Vår dato: 13.09.2021  
Vår ref.: 201704582-15  
Arkiv: 323  
Deres dato: 30.06.2021  
Deres ref.: 2021/2844-19687/2021

## NVEs uttalelse til 2. gangs offentlig ettersyn - Områdeplan for Innbygda - Trysil sentrum, Trysil kommune

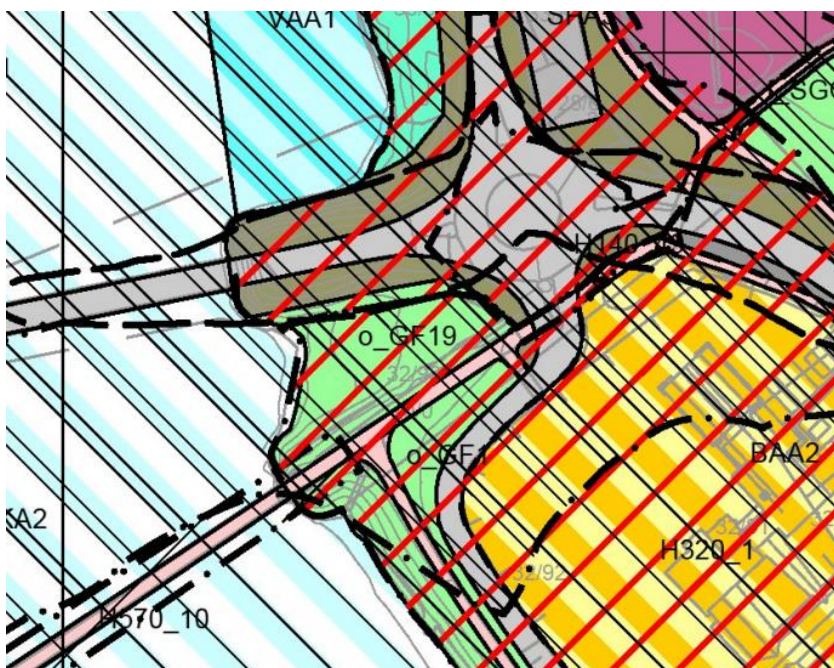
Når det gjelder det oppdaterte planforslaget, ser vi at det åpnes opp for et område for mulig ny sykkel-/skatepark på østsiden av Trysilelva, mellom bruene. Dvs. omgjøring av GF19 til et uteoppholdsareal (BUT-område), jf. kartutsnitt under.

NVE minner om kravet til kantvegetasjon i vannressursloven § 11. I utkast til planbestemmelser pkt. 1.5 d) er det tatt inn et minimumskrav til kantvegetasjon langs Trysilelva, der det er foreslått en grense på minimum 10 meter kantvegetasjonsbelte mot vassdraget. NVE forutsetter at dette også blir ivarettatt for område til sykkel-/skatepark. Dette må imidlertid avklares nærmere med Statsforvalteren i Innlandet.

Det nevnes at parkområdet må fylles opp mht. sikkerhet mot flom. NVE mener kommunen bør vurdere tilretteleggingstiltak for sykkel/skateboard som i utgangspunktet ikke krever vesentlig terrengheving, men som kan konstrueres slik at de tåler belastningen av flom fra Trysilelva. Vi viser i den sammenheng til [TEK17 § 7-2 annet ledd med veiledning](#). Dvs. at man dimensjonerer og konstruerer byggverket slik at det tåler belastningene fra flom og at skader dermed unngås. Utsnittet under viser hhv. 20- og 200-årsflom iht. NVEs flomsonekart for Trysil.

Når det gjelder vurderinger mht. [rikspolitiske retningslinjer for vernede vassdrag](#), vil vi minne kommunen om at tiltaket ikke må svekke verneformålet for Trysilelva. Dere kan lese mer om verneformålet her: [311/1 Trysilelva - NVE](#). Verneformålet omfatter bl.a. landskap, naturmangfold kulturminner og friluftsliv. Trysilvassdragets betydning for friluftsliv og rekreasjon knytter seg i hovedsak til fotturer, sportsfiske, jakt og kanopadling, og ikke tilrettelagte uteoppholdsarealer. Men kommunen må gjøre en konkret vurdering i hvilken grad en slik park innimellom bruene i sentrum av trysil vil kunne bidra til å svekke verneformålet for Trysilelva.
